Reactie op gewijzigd plan d.d. 07-10-2021 (in rood naast de opmerkingen van 2 juni)

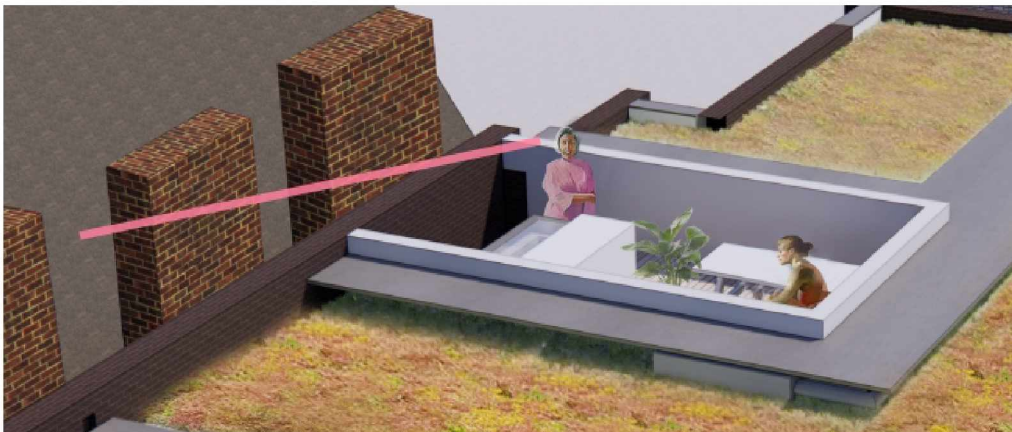
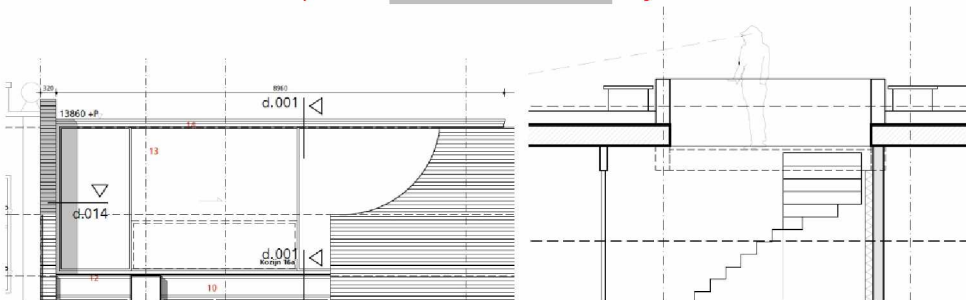
- In het nieuwe ontwerp is het toegevoegd volume met voldoende afstand tot de dakranden aan de straatkant geplaatst, waarbij een goede ruimtelijke inpassing in de stedenbouwkundige situatie en t.o.v. het bestaande gebouw gevonden is.

- Het afstand houden aan de achterkant naar de burens op 5.1.2.e is positief voor de lucht- en lichttoetreding en privacy voor de bewoners daar. Onduidelijk is of zich in het zijdakvlak tussen de schoorstenen een dakkapel bevindt. Indien dit zo is dient inzichtelijk gemaakt te worden wat de verhouding/afstand is tot het nieuwe volume is. Wat is het gebruik achter de dakkapel?

- o Op de foto is nu duidelijk een dakkapel te zien. De functie van de daarachterliggende vertrekken is nog onbekend. Waarschijnlijk verrijst de nieuwe bouwmuur tot halverwege de dakkapel. Omdat de dakkapel niet is meegenomen in de bouwtekeningen / 3d-modellering is het moeilijk om te beoordelen of en in welke mate aantasting van de licht – en luchttoetreding voor de vertrekken daar plaats vindt.

- De afstand naar het pand op 5.1.2.e heeft aandacht nodig. In het schetsontwerp lijkt de afstand eerst ca. 1m te zijn, maar is op de uitgewerkte plattegrond gereduceerd tot 0,50m. Het nieuwe dakvolume met een dichte muur staat daardoor nogal dicht op het dakvlak van de burens waarin zich ook dakramen bevinden. Hier moet zorgvuldig naar gekeken worden en onderzocht wat ruimtelijk acceptabel is.

- o Het is duidelijk dat het terugleggen van de bouwmuur met 1 meter van de dakrand een ruimere opzet en daardoor meer 'licht en lucht' geeft voor het buurpand dan 0,5m. Evengoed lijkt de afstand van 0,50m geen onevenredige aantasting van het woon- en leefklimaat voor de naastgelegen bebouwing te vormen. Het blijft een restrisico van de mogelijkheid dat bezwaar gemaakt kan worden, daarom in het van belang dit aspect in een definitieve aanvraag goed te onderbouwen.

- Aandacht moet ook de hoogte van de dakopbouw krijgen. Deze is nu hoger dan het hoekaccent. Is dit per se nodig, kan het volume iets zakken? Wat doet dat met de zichtbaarheid vanuit het Haarlemmerplein/ lange zichtlijnen. Duidelijke doorsneden en perspectieven dienen aangeleverd te worden.

- o Op navraag van R&D is aangegeven dat bij de 3d-modellen van juni jl. met een te hoog volume is gewerkt en dat de toen aangeleverde bouwtekeningen van de doorsneden en aanzichten het uitgangspunt zijn en de nieuwe 3d-midellen hierop in overeenstemming zijn gebracht. R&D vind het moeilijk om de juistheid van

deze stelling te controleren. Is het daadwerkelijk zo dat het volume van de dakbouw zoveel terugliggend oogt dan nu op de randering aangegeven?

- Installaties op het dak mogen in beginsel niet – installatieconcept moet verduidelijkt worden, ook alle afvoerpijpjes e.d.
 - o Het aangeleverd installatieconcept is summier, de roosters rondom de dakpatio zijn denkbaar maar de strook parallel aan de Haarlemmerdijk zorgt voor een verrommeling van het daklandschap. Deze oplossing is niet overtuigend.

- De 'dakpatio' is niet zichtbaar vanuit de openbare weg. Onduidelijk is hoe men naar buiten kan komen. Middels een scheepsluik of een deur? Hoe wordt de inham in het dak tegen regen beschermd en bruikbaar gehouden? Onduidelijk is ook hoe de 'dakpatio' zich verhoudt tot de eventueel aanwezige dakkapel van 5.1.2,e indien hier sprake is van een verblijfsruimte. Er lijkt inzicht mogelijk (privacy voldoende gewaarborgd?).

- o De visualisatie laat zien dat er een opstaande rand rondom het dakterras komt (een borstwering ipv een hekwerk) en daaromheen iets lager liggende liggende roosters. De hoogte van de borstwering lijkt gelijk te zijn aan de hoogte van de zijgevel naast 5.1.2,e (ca. 14,20m). Het is aannemelijk dat de borstwering niet zichtbaar is vanuit de openbare ruimte en gezien dit specifieke ontwerp is het afwijken van de plaatsing niet helemaal op alleen de achterste helft van het gebouw te onderbouwen. De vraag over de eventuele inzicht richting de dakkapel van 5.1.2,e blijft bestaan.
